VYSVĚTLENÍ A ZMĚNA ZADÁVACÍ DOKUMENTACE Č. 9

- 1.1. Název veřejné zakázky: Oblastní nemocnice Náchod – I. etapa modernizace a dostavby
- 1.2. Evidenční číslo veřejné zakázky: 5083
- 1.3. Identifikační údaje o zadavateli
 Název: Královéhradecký kraj
 Sídlo: Pivovarské náměstí 1245, 500 03 Hradec Králové
 IČO: 70889546
- 1.4. Veřejná zakázka podle předmětu: Veřejná zakázka na stavební práce
- 1.5. Forma zadávacího řízení: Otevřené nadlimitní řízení

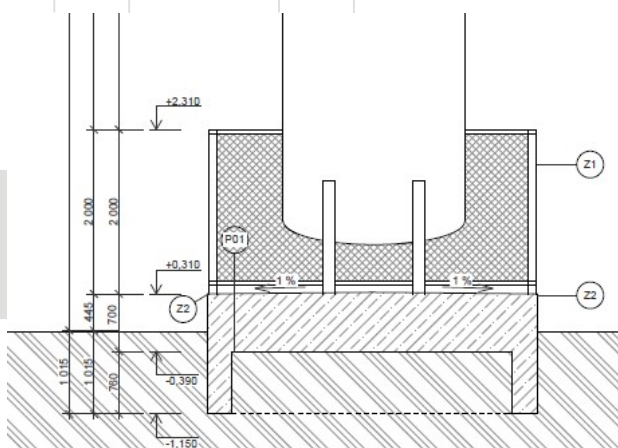
DOTAZ 4:

Stavební objekt SO16 Sklad Medicinálních plynů: V tabulce skladeb je uvedeno u skladby P1 Podlaha na terénu – čedičová dlažba: šestihranná dlažba z taveného čediče tl. 30 mm, ve výkazu výměr je však u pol. č. 83 uvedena dlažba čtvercová: Výrobky z taveného a slinutého čediče protiskluzová dlažba JR = jemný rastr 250x250x30 JR. Jaký materiál je v projektu uvažován?

ODPOVĚĚ 5:

Skladba podlahy s ozn. P01, uvedená ve skladbách podlah „D.016.1.012_02 SO16 - skladba PODLAH“, udává specifikaci skladby, týkající se pouze podlahy ve vnitřním prostoru skladu SO16. V listu „NA03.1 - Stavební část“, soupisu stavebních prací, dodávek a služeb „2016-03-04-01-ONN1E-AR-ST-PBR-KOM-INT-POV-VV-rev06“ je obsažena výměra pro výše uvedený prostor.

Veškeré označení skladeb podlah, jenž jsou na zmíněných výkresech přiřazeny k betonové konstrukci odpařovacích stanic, jsou bezpředmětné. Tyto betonové základové konstrukce jsou bez nášlapných vrstev – bez čedičové dlažby.

Soupis stavebních prací, dodávek a služeb se nemění.
